**degen hettenbach & partner**  
Architekturbüro für ökologisches Bauen + Lehmbau  
Hinterweg 14, 4106 Therwil  
Tel 061 721 88 81 info@degenhettenbach.ch

Plan ohne Originalvorlage 1:50 nachgezeichnet

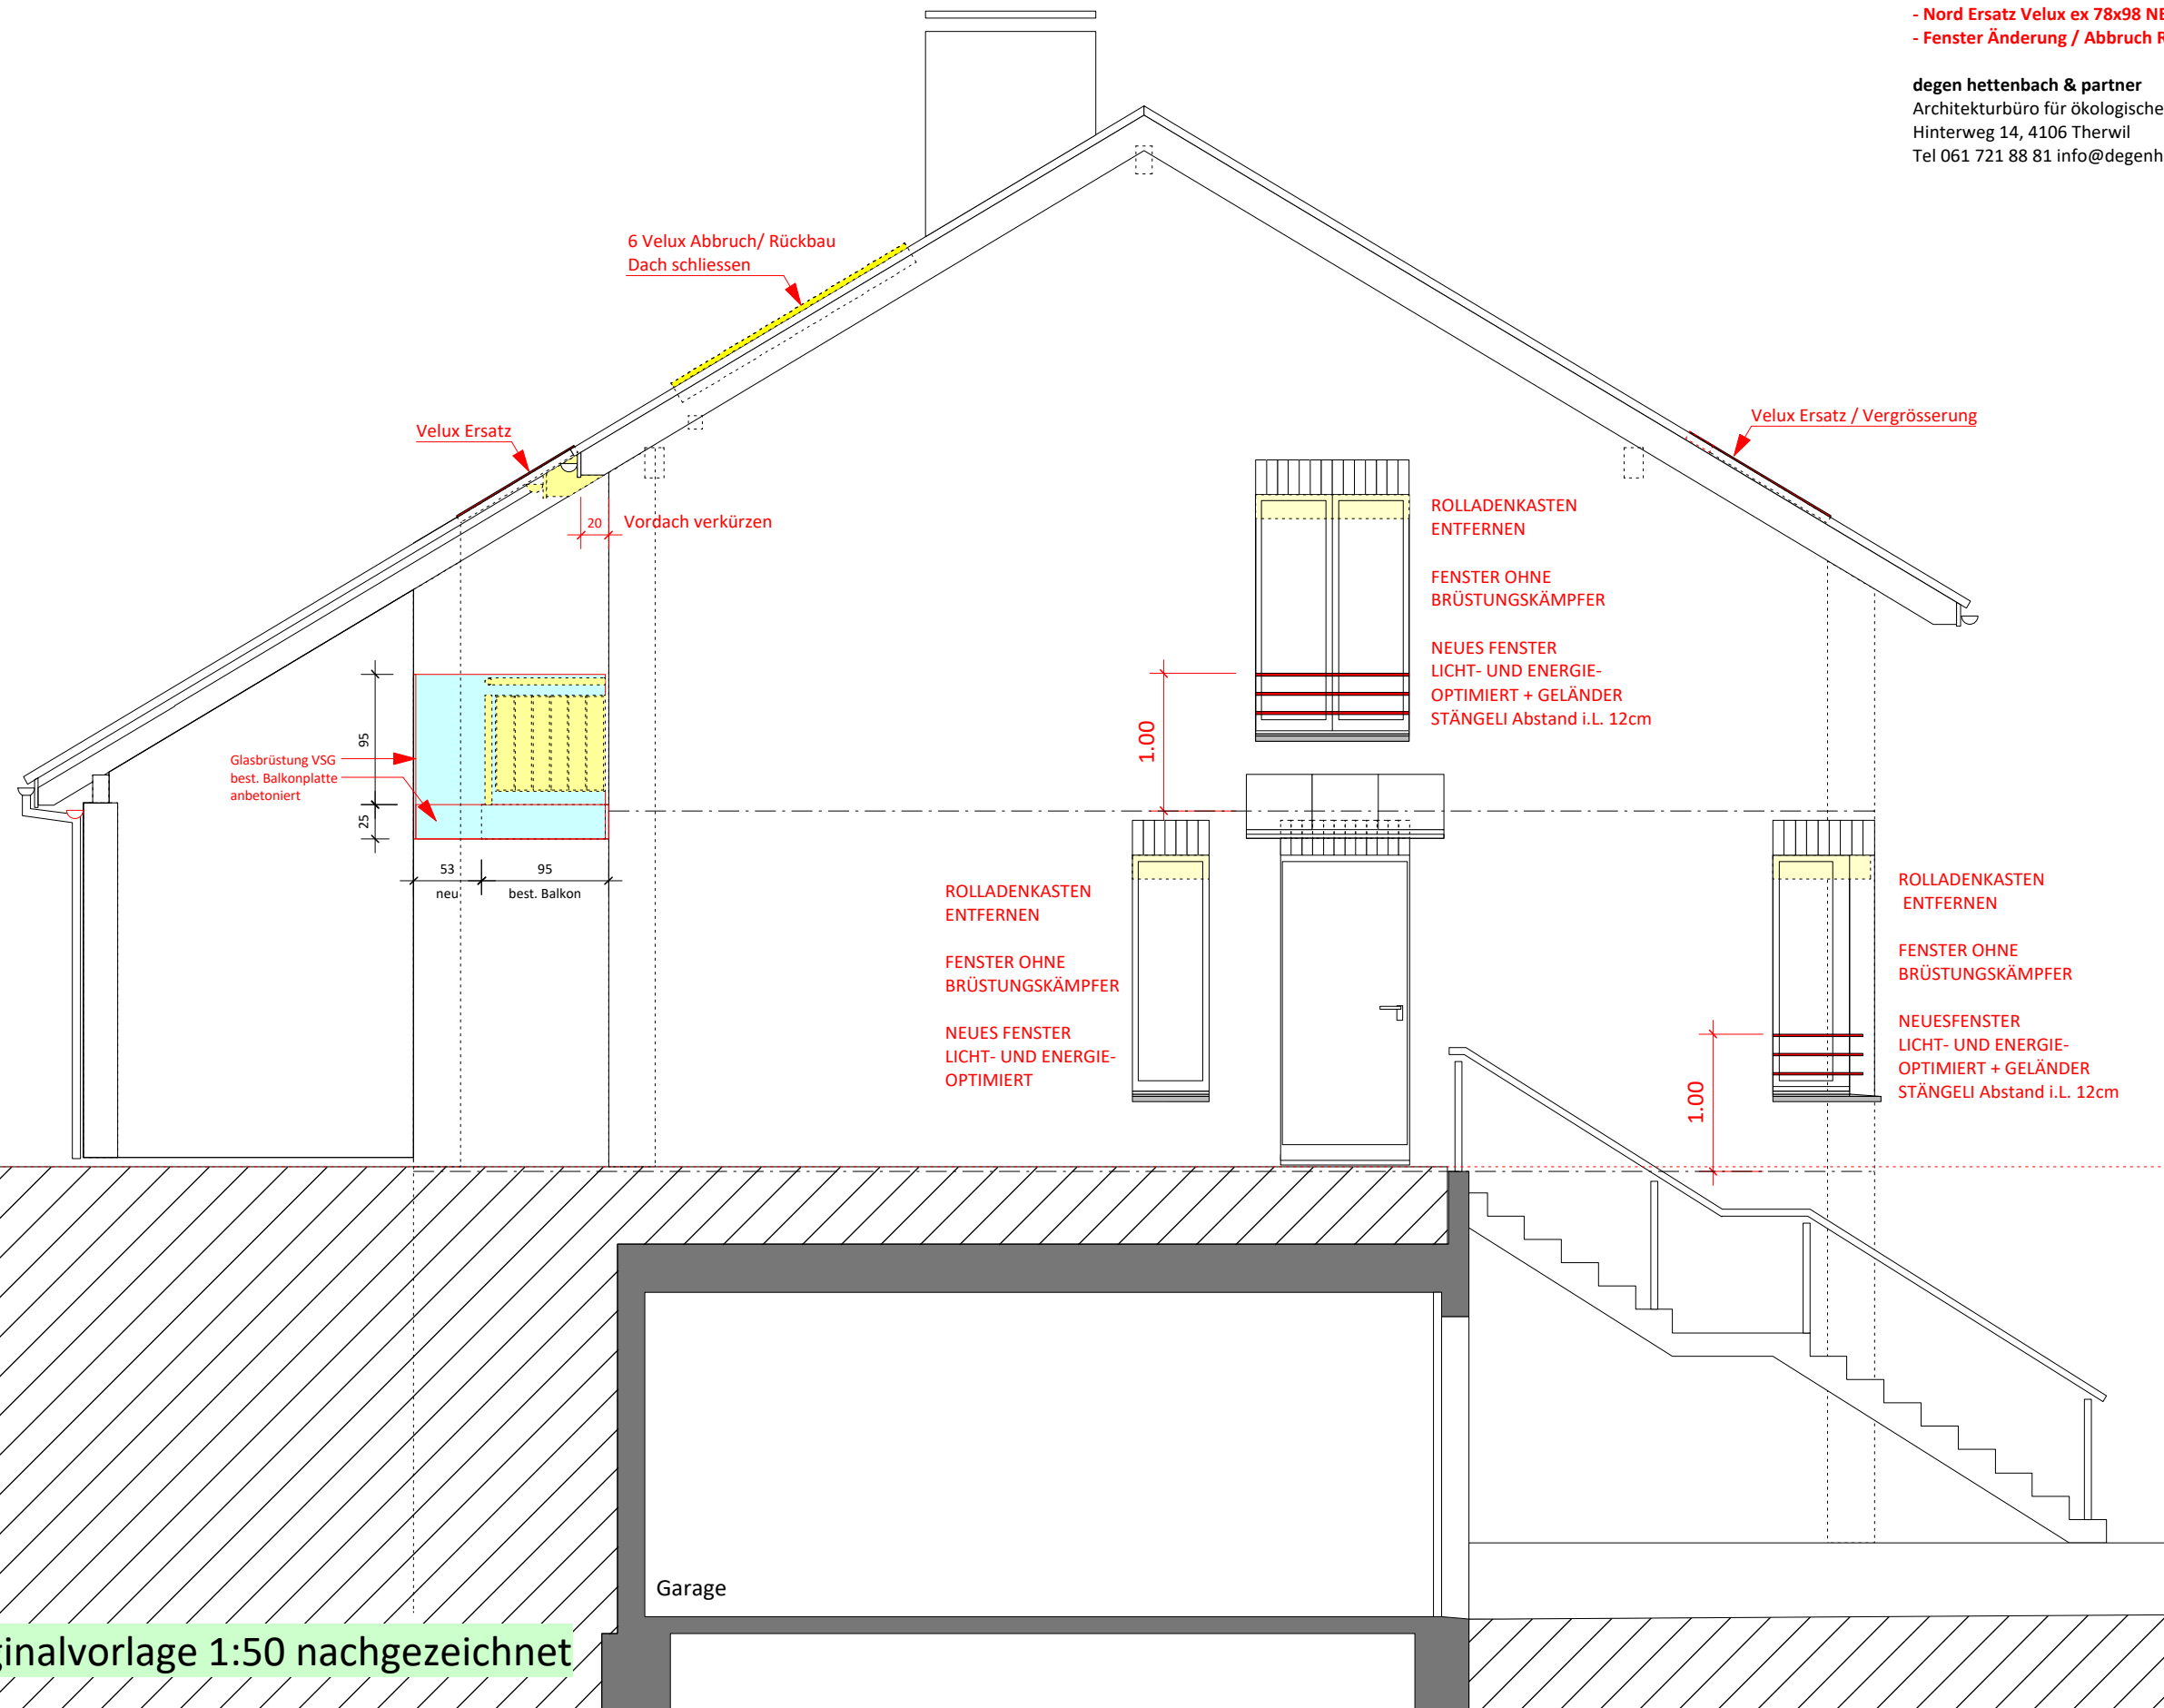
- Süd Ersatz Velux gleiche Grösse
- Süd-Dach Abbruch Rückbau 6 Velux + Dach schliessen
- Süd Balkon OG anbetonieren + Glasbrüstung VSG
- Dachvorsprung über Balkon verkürzen
- Nord Ersatz Velux ex 78x98 NEU GGL S06 114x118
- Fenster Änderung / Abbruch Rolladen
